0007 Información técnica de servicio

Asunto:	61-27005-30
Fabricante:	Mercedes Benz
Modelo:	6 cilindros, serie de motor OM 603
Código de motor:	OM 603.912/913/931/960/961/963

Refuerzo metálico de junta de culata para Mercedes Benz OM 603 61-27005-30 / -40 / -50

Figura 1_Modelo anterior sin refuerzo

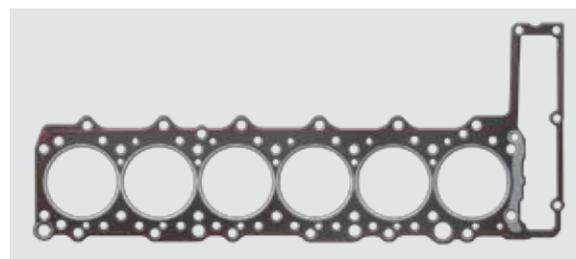
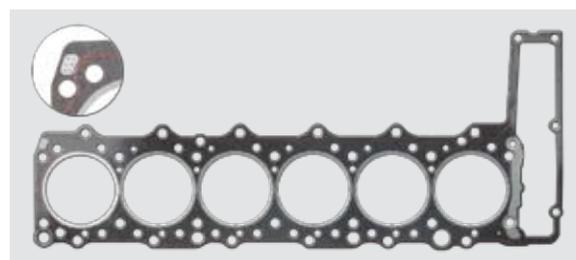
La junta de culata 61-27005-30 se ha sustituido por la 61-27005-40. En este nuevo modelo se ha dispuesto un refuerzo metálico adicional para mejorar la durabilidad, especialmente en motores de alto rendimiento.

Además, se ofrece otro espesor. Estas juntas de culata están unificadas y están asignadas a los siguientes números de repuestos originales de Mercedes:

OES 603 016 32 20 y OES 603 016 34 20 corresponden a:

REINZ 61-27005-40

Grosor 1,75 mm, diámetro de Ø 88,5 mm

OES 603 016 33 20 y OES 603 016 35 20 corresponden a:

REINZ 61-27005-50

Grosor 2,00 mm, diámetro de Ø 88,5 mm
